zur Sitzung des Gestaltungsbeirats (GBR)

am Freitag, 08.02.2019, Remise, Mömpelgardstraße 28/1

TOP 1: Wettemarkt 17

TOP 2: Jägerhofallee 72-74

Beratung im Gestaltungsbeirat am 21.09.2018

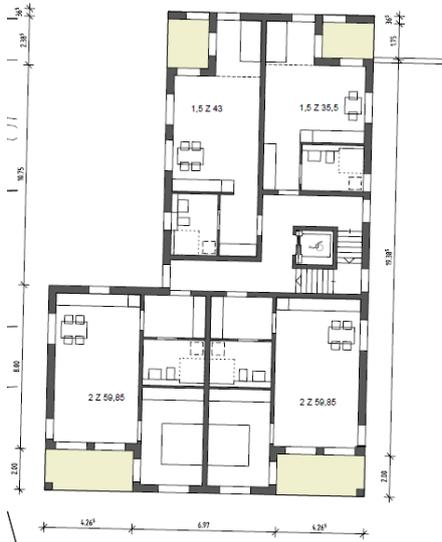
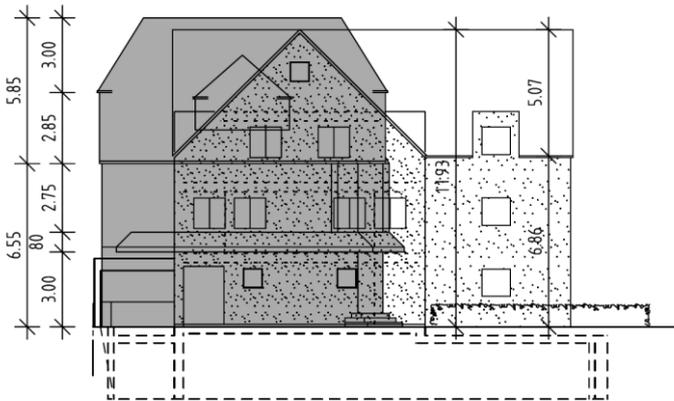
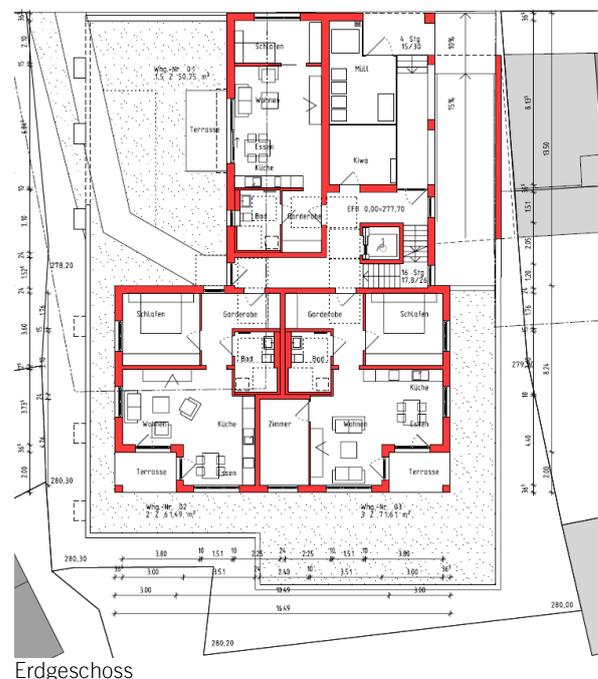
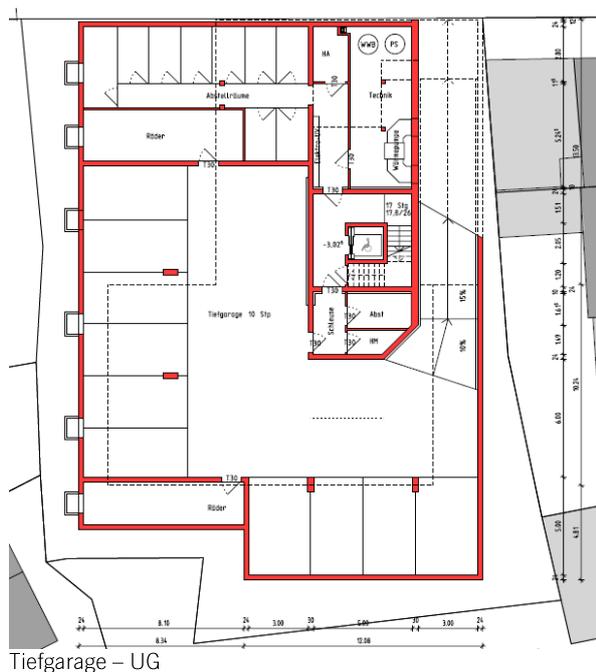
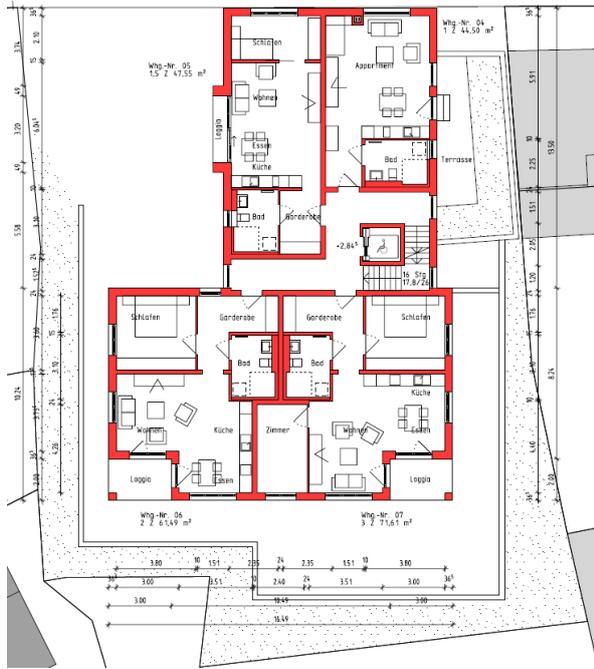
Der 2-geschossige, giebelständige Baukörper **fügt sich in Maßstab und Proportion in das Platzensemble ein**. Die Tiefe des Baukörpers mit dem winkelförmigen Abschluss nach Süden muss auch aufgrund der topografischen Situation überprüft und angepasst werden. Grundsätzlich besteht hier die Möglichkeit, auch größere Wohnungen mit Gartennutzung anzubieten (Familienwohnen).

Der Gestaltungsbeirat diskutiert den vorliegenden Vorschlag mit ausschließlich kleinen Wohnungen. Aus Sicht des Gestaltungsbeirats sollte eher **eine soziale Mischung und auch das Angebot von größeren Wohnungen angestrebt werden**.

Der Gestaltungsbeirat begrüßt eine Belebung des Platzes und bittet, eine **gewerbliche Nutzung zur Platzfront zu prüfen**. Dadurch könnte sich eine Änderung der Gesamtkonzeption des Bauvorhabens ergeben.

Die **Fassadengestaltung** zum Platz soll präserter ausgebildet sein, dies hängt jedoch auch maßgeblich von der Erdgeschossnutzung zum Platz ab. Die Loggien sollten so in ihrer Lage oder Form geändert werden, dass sie nicht den Giebel „aushöhlen“. Dabei ist auch die Westfassade als künftige Schauseite zu berücksichtigen.

Die **Dachgestaltung** sollte eine ruhige und klare Prägung erhalten, die Dachaufbauten sollen harmonisch integriert und untergeordnet sein.

Die Einfriedung zum Platz und die Freiraumgestaltung sind darzustellen, da sie eine maßgebende gestalterische Wirkung entfalten. Die Tiefgaranzufahrt ist zurückhaltend zu integrieren.

Beratung im Gestaltungsbeirat am 08.02.2019

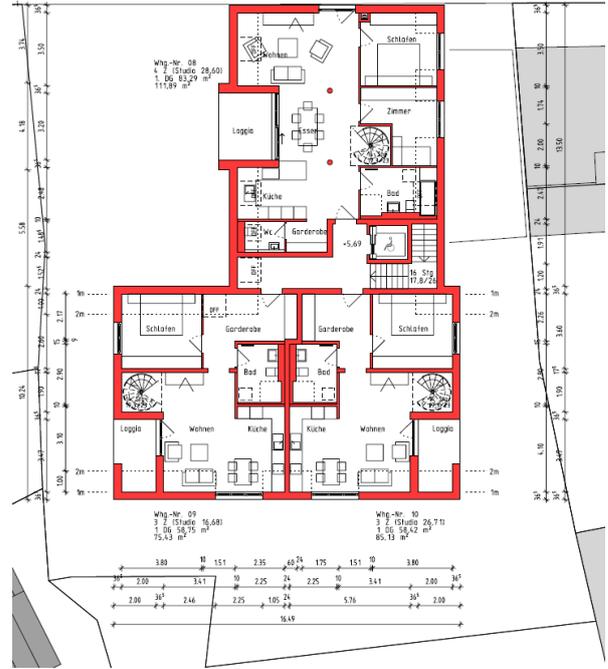
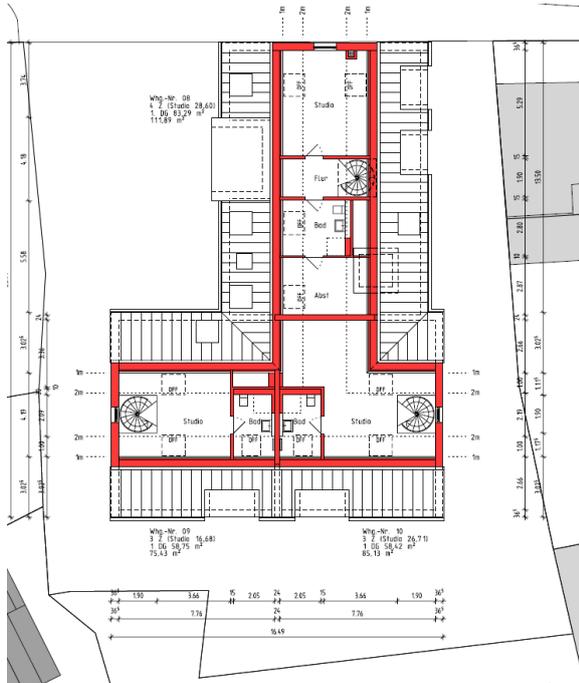
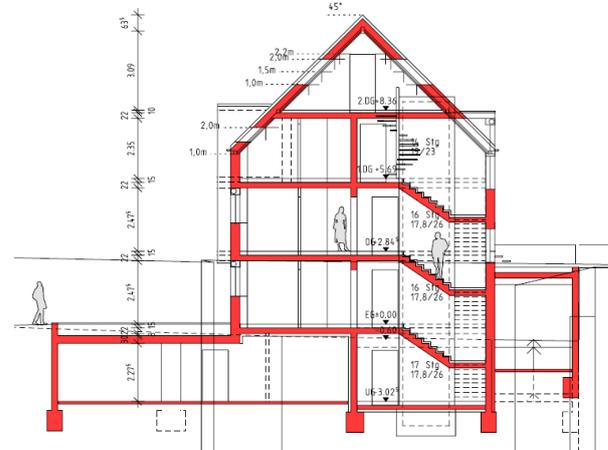
Der Gestaltungsbeirat befürwortet die Weiterentwicklung in Bezug zur Überarbeitung unterschiedlicher Wohnungsgrößen. Mit Hinzunahme von 3-4 Zimmerwohnungen ist eine soziale Mischung der Bewohnerschaft zu erwarten.

- Auch wenn derzeit die Nachfrage nach einer **gewerblichen Nutzung** des Erdgeschosses zur Platzfront nach Auskunft der Bauherrenschaft nicht besteht, so ist die Möglichkeit dieser Nutzung durch eine **flexible Grundrissgestaltung** aufrechtzuerhalten. Durch eine **Verlegung der Entsorgungsräume** (z.B. ins Untergeschoss bzw. Auslagerung in Bestandsschuppen) ist eine Bespielung der zum Wettemarkt befindlichen Erdgeschossfläche als Wohn- und Gewerbefläche möglich. Denkbar ist, eine Erweiterung der Wohneinheit 01 zu einer Mix-Nutzung – Wohnen und Arbeiten bzw. Nutzung als stilles Gewerbe mit Adresse zum Wettemarkt.

- Im Sinne einer **eindeutigen Adressbildung**, sowie einer Vergrößerung möglicher Nutzflächen erscheint ein Hauszugang an der Westfassade ausreichend. Dieser ist in seiner Dimension an die Vielzahl der Nutzer anzupassen. Eine **Ausformulierung des Hofes als Gemeinschaftsfläche** ist wünschenswert.

- Die **Grundrissorganisation ist in Bezug zur Geländetopografie zu untersuchen**. Eine einheitliche Höhengnivellierung des Gebäudes wird kritisch bewertet. Durch das Einfügen eines Split-Levels und einer Erhöhung des südlichen Gebäudeteils können Bezüge zur Topografie hergestellt werden. Eine

Aufnahme der Platzhöhe des Wettemarktes ist ebenso möglich, wie eine Lösung zur Vermeidung von Kellerwohnungen an der südlichen Hangkante.

- Es ist ein einheitliches **Gesamtkonzept der Fassaden** zu erarbeiten. Die bisherige Planung arbeitet mit unterschiedlichen Fensterformaten, Dachgauben und Ausbildung von Loggien. Dieser **„Fassadenmix“ ist durch gleiche Proportionen und Detaillösungen zu beruhigen**. Eine besondere Ausbildung der Loggien als „Giebelzwerch“ an der Westfassade ist städtebaulich nicht notwendig.

Eine Darstellung der Dachflächenfenster sowie der benachbarten Topografie ist in den Ansichten aufzunehmen.

Nach Auskunft besteht am südlich benachbarten Grundstück eine gewerbliche Nutzung mit bestehender Abluftanlage. In der weiteren Planung sind **nachbarschaftliche Beeinträchtigungen der Nutzungen** zu untersuchen bzw. abzustimmen. Die vorgeschlagene Überdachung der Tiefgarageneinfahrt ist bauordnungsrechtlich zu untersuchen. **Der Gestaltungsbeirat empfiehlt eine Teilnahme des Investors zur nächsten Vorlage und Beratung.**

Lageplan

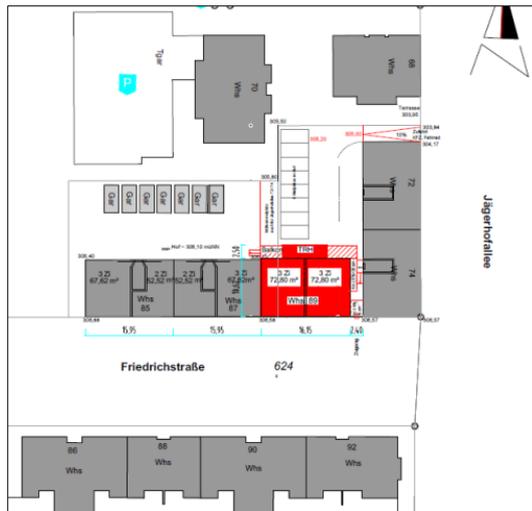
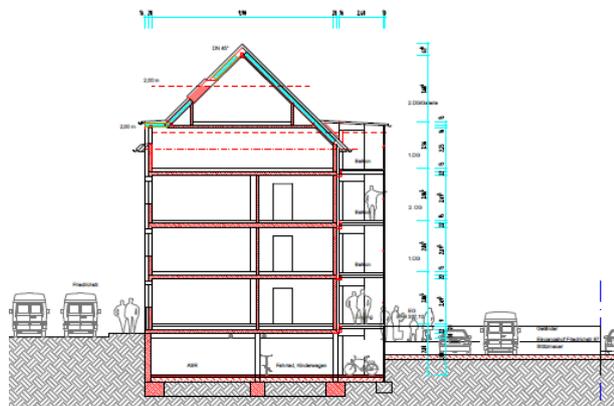
- Der direkte Anbau an das Wohnhaus entlang der Friedrichstraße ist nicht erwünscht und der Neubau soll beidseitig einen Abstand von mindestens 5m einhalten. Der Gestaltungsbeirat empfiehlt an dieser Stelle einen monolithischen Baukörper einzufügen, der respektvoll mit den Nachbarbauten umgeht. Vorstellbar ist ein kubisches Gebäude in Flachdachbauweise mit einer Höhe von bis zu vier Geschossen. Seitliche Anbauten sind nicht erwünscht, allerdings ist vorstellbar den Baukörper mit einer Tiefe von bis zu 12m auszubilden um genügend Raum für die vertikale Erschließung zu generieren.

- Der Gestaltungsbeirat wünscht die Verwendung von Klinker als Fassadenmaterial, um das monolithische Erscheinungsbild zu stärken und eine Referenz zu den Nachbargebäuden herzustellen. Der Klinker soll sich in Farbe und Format an den vorhandenen Häusern orientieren.

- Die vorgeschlagene Zufahrt zur Parkierung im Innenhof über die Jägerhofallee wird hinsichtlich der Topographie als sehr kritisch beurteilt. Ratsam ist hier die Einfahrt von der Friedrichstraße zu planen. Bei der Ausführung der Stellplätze werden Doppelparker empfohlen, um im Innenbereich den Grünraum so großzügig als möglich anzulegen.

Entwurf des Rahmenplans

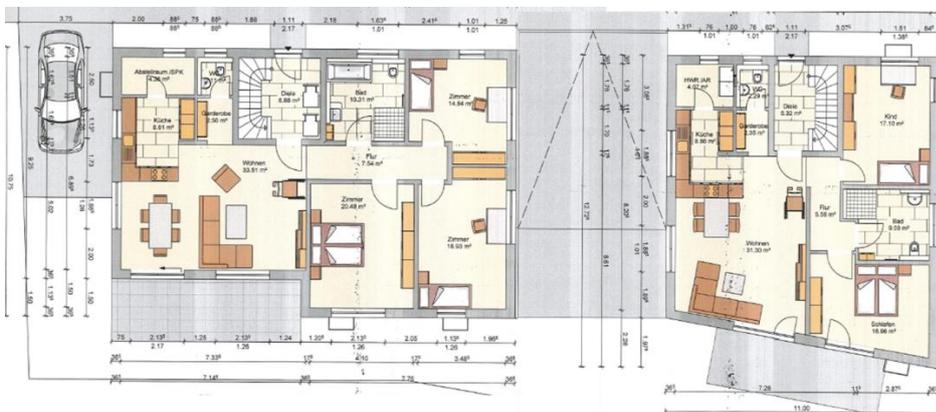
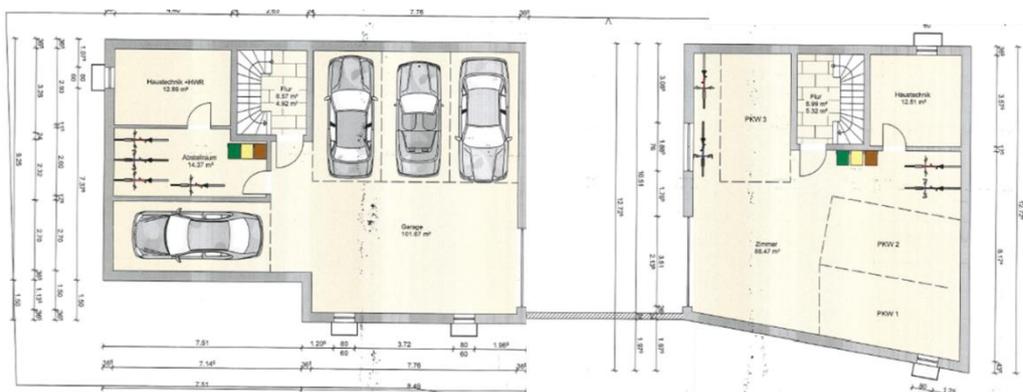
Die im vorgelegten Rahmenplan dargestellten Gebäudevolumen und Freiräume **passen in ihrer Maßstäblichkeit und Körnigkeit sowie nach dem Maß und der Art der Nutzung sehr gut in die dörfliche Struktur der Umgebung**. Im Bereich der abgerissenen Hofanlage setzt ein giebelständiger Baukörper die Baulinie entlang der Hochdorfer Straße fort und sorgt für eine **bauliche Fassung des Kreuzungsbereichs**. Anschließend an diesen Stadtbaustein sollten sich ähnlich proportionierte Gebäudevolumen **entlang der Reinhold-Meier-Straße der Topographie folgend, leicht zueinander verdreht, mit ausreichend Abstand, in freier Setzung und unter Erhalt der Sichtachsen auf die St.-Georgs-Kirche aufreihen**, wie dies in einer der Varianten dargestellt ist. Anhand einer anderen Variante wird deutlich, dass winkelförmige Baukörper in diesem Bereich zu massiv wirken und unattraktive Raumkonfigurationen im Innen- und Außenraum generieren.

Die **Aufnahme und Stärkung der historischen, trichterförmigen Raumkanten im Bereich der Hochdorfer Straße durch eine straßenbegleitende Bebauung ergibt einen prägnanten öffentlichen Straßenraum** im Übergang zum Kreuzungsbereich. Für die mögliche Bebauung der privaten Grundstücksfläche nordwestlich der Bäckerei, die heute als Parkplatz genutzt wird, sind zwei Optionen gezeigt. Beide Optionen sehen zwei kleinteilige Baukörper mit Satteldach vor, die sich gut in die heterogene Nachbarschaft einpassen. Bei einer Option weicht der straßenbegleitende Baukörper von der Grundstücksgrenze zurück. Dies führt dazu, dass die relativ unbedeutende Seitenfassade des Gebäudes Hochdorfer Straße 16 im Straßenraum besonders in Erscheinung tritt, gleichzeitig aber die auf der gegenüberliegenden Straßenseite wegfallenden öffentlichen Parkplätze kompensiert werden können. **Auch wenn die Option mit der engeren Fassung des Straßenraums stadträumlich vorteilhafter wäre, zeigt der Gestaltungsbeirat Verständnis für den Wunsch, die Anzahl der öffentlichen Stellplätze in unmittelbarer Nähe zu den Einzelhandelsflächen nicht zu reduzieren**. Er regt an, eine zeitliche Begrenzung für die Nutzung dieser Stellplätze einzuführen und eine offene Gestaltung dieser Fläche ohne den Nachweis einzelner Parkbuchten vorzusehen. Die notwendigen Parkplätze für die neue Wohnbebauung sind in jedem Fall in Tiefgaragen unterzubringen.

Der Gestaltungsbeirat empfiehlt, die bisherigen räumlichen Ansätze weiterzuverfolgen und vorgesehene Bauvorhaben eng an die Zielvorstellungen des Rahmenplans zu binden. Zudem sollten die zukünftigen Einzelvorhaben innerhalb des Rahmenplans auch im Hinblick auf ihre architektonischen und städtebaulichen Qualitäten beurteilt werden.
